CONCEPTO TÉCNICO No CT - 4741
Revisión de Estudio Particular de Respuesta Local de Amplificación de Ondas Sísmicas Artículo 7 - Decreto 193 de 2006

ENTIDAD SOLICITANTE:	Curaduría Urbana 2 – ESPINOSA Y RESTREPO LTDA
LOCALIDAD:	**2**. Chapinero
BARRIO:	La Cabrera
PROYECTO:	**Edificio Calle 87 No. 10-51**
DIRECCIÓN:	Calle 87 No. 10-51
UPZ:	88. El Refugio
TIPO DE RIESGO:	Sísmico
EJECUTOR:	Ing. Carlos Restrepo
FECHA DE EMISION:	Mayo 8 de 2007

El presente concepto técnico corresponde a la segunda revisión realizada por la Dirección de Prevención y Atención de Emergencias, del "Análisis de microzonificación local para el edificio a construirse en la calle 87 No. 10-51 de Bogotá", y el oficio aclaratorio de marzo 15 de 2007, en cumplimiento a lo estipulado en el Decreto 193 de 2006.

Figura 2. Espectro de diseño del proyecto Edificio Calle 87 No. 10-51

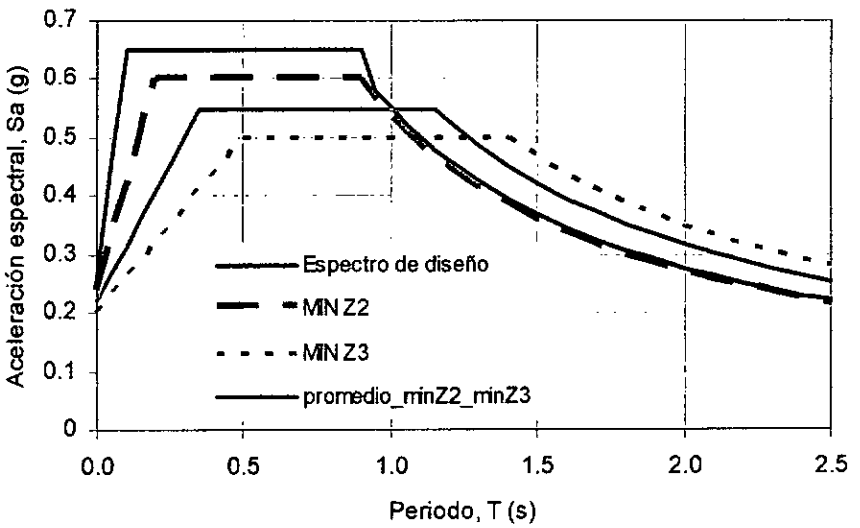
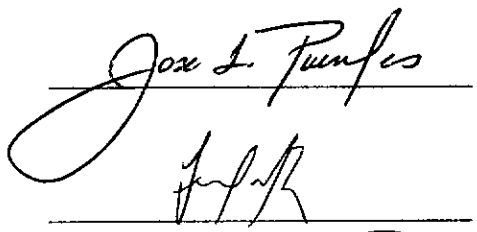
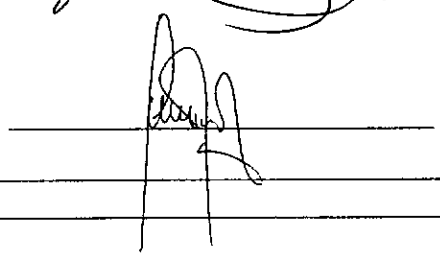
En el oficio aclaratorio ER3008 de marzo 16 de 2007, se presenta la tabla con los coeficientes espectrales necesarios para la elaboración del espectro de diseño. Éste comienza con Sa de 0.26g, aumenta linealmente hasta 0.65g en T= 0.10s, y continúa constante hasta T=0.9s, en donde comienza a descender y se ajusta al espectro mínimo de la Zona 2 del decreto 193 de 2006.

El estudio CUMPLE con este requerimiento.
